3. 三方原用水二期地区

3.2 仮設計画の検討に係る課題と留意点の整理

本施工計画案に対し、現地調査委員会では、下記の助言が得られた。

①既設トンネル天端のコンクリート強度確認

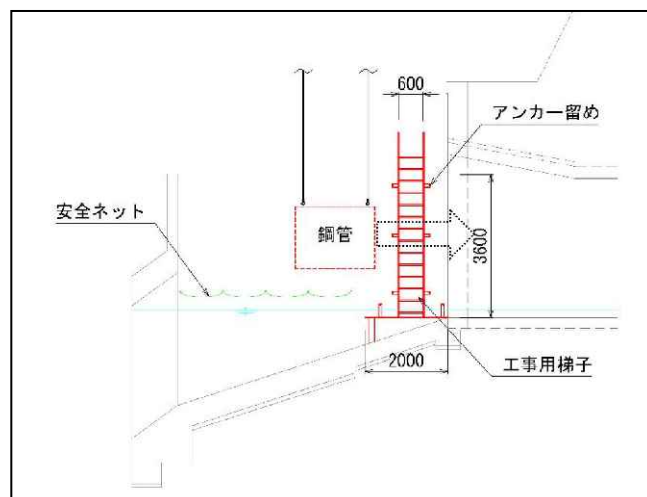
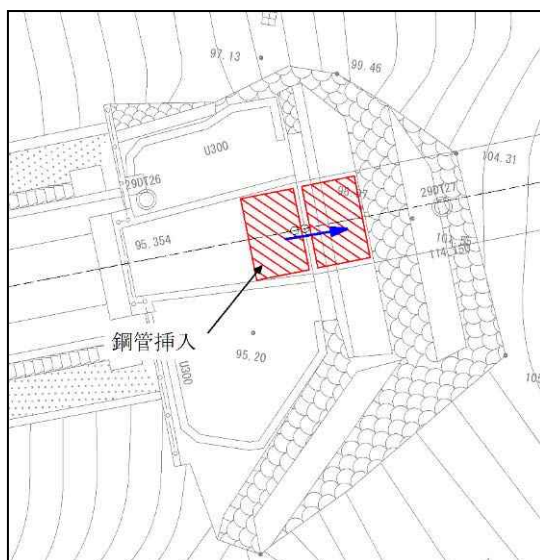
- ・既設トンネル天端については、当時の施工技術上、完全にコンクリートが充填されていない可能性がある。施工前にコンクリート強度を確認しておくこと。
- ・坑口から坑内に移動する際の昇降設備ならびに設置方法を検討すること。
- ・作業時間を短縮又は有効活用を目的とした仮置きヤード設置を検討すること。
- ・スィムグラウトとビスコトップ充填材について、高粘性材料の圧送方法について検討すること。
- ・裏込め強度を期待しなくても、鋼管で十分に土被りや水圧に耐えられることを確認すること。
- ・濁水対策に留意すること。
- ・半割鋼管溶接時について、坑内での調整作業が発生する。調整時間を踏まえた施工計画とすること。また、溶接で求められる精度を確認し、芯出し方法や所要時間等の確認をすること。
- ・施工性を考慮して、鋼管のソケットやボルト止めの採用を検討すること。また、溶接の場合、6日に1回の作業で水中溶接が必要になるため作業員の確保が困難と思われる。
- ・断面の変化部について水がスムーズに流れる方法を検討すること。

- ・工事契約後、受注業者によりコア採取を行い、コンクリート強度、背面空洞の有無、覆工厚さについて確認する。

- ・了解した。

坑口仮設架台のイメージ

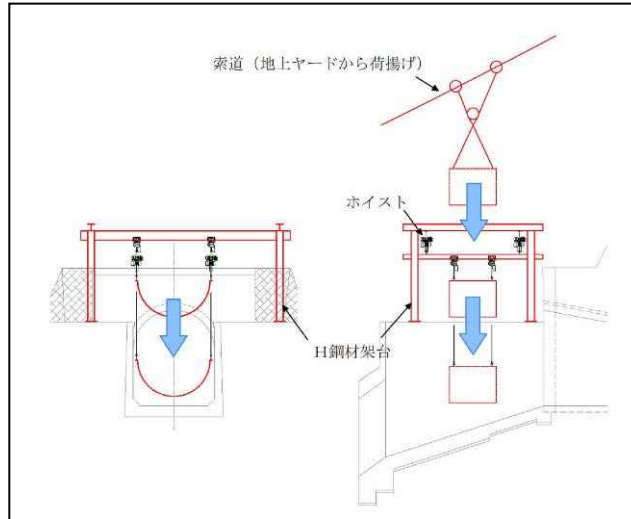
③作業時間を短縮又は有効活用を目的とした仮置きヤード設置

- 坑口周りのスペースを利用して、H鋼架台の設置により通水時に鋼管搬入の準備を行うものとする。

- 了解した。

濁水の送水イメージ

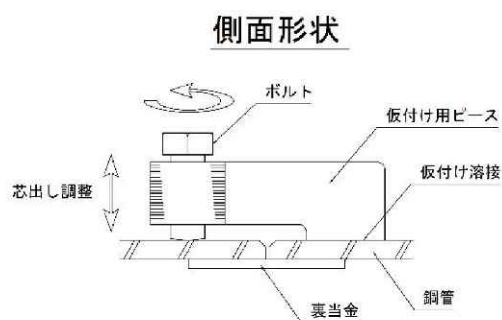
⑥濁水対策への留意

- ・背面充填時は、既設トンネルと補強鋼管との間にある空隙内の水を、充填材で押しだしながら排水させる。この排水は、坑内に設置した工事用ポンプで直ちに坑外へ搬出し、更に地上ヤードの濁水処理施設へ送水する計画とする。

- ・特になし
